# **MERCEDES**

**Typ: C-Klasse (203)**

## **Falsche Angaben auf dem Sicherungs- Datenblatt**

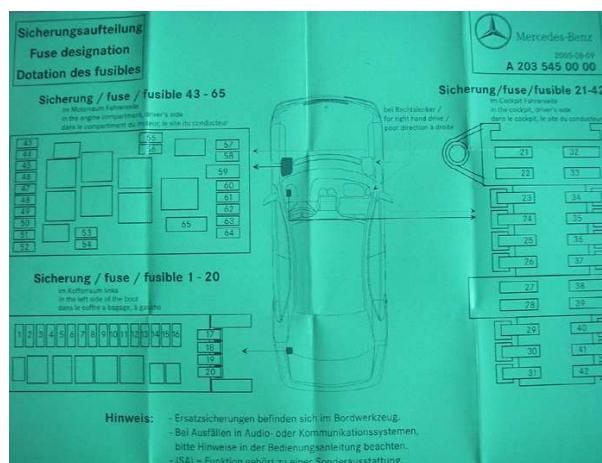
Bei o.g. Fahrzeugen kann das Datenblatt in der fahrerseitigen Sicherungsbox falsche Angaben enthalten. Das weiße Datenblatt mit dem Sicherungs-Belegungsplan schreibt bei den Sicherungen Nr. 3 und Nr. 16 eine Amperezahl von 20 A vor. Richtig wäre aber die Angabe 7,5 A. In der Sicherungsbox selbst sind die richtigen Sicherungen (7,5 A) verbaut. Diese müssen somit nicht ausgetauscht werden. Die Information ist insbesondere bei der Fehlersuche und im Rahmen von Instandsetzungsarbeiten zu beachten. Der alte Belegungsplan sollte dahingehend geändert bzw. das Datenblatt ausgetauscht werden. Das geänderte Datenblatt, welches über den Vertragshändler bezogen werden kann, ist grün (siehe Abbildung).
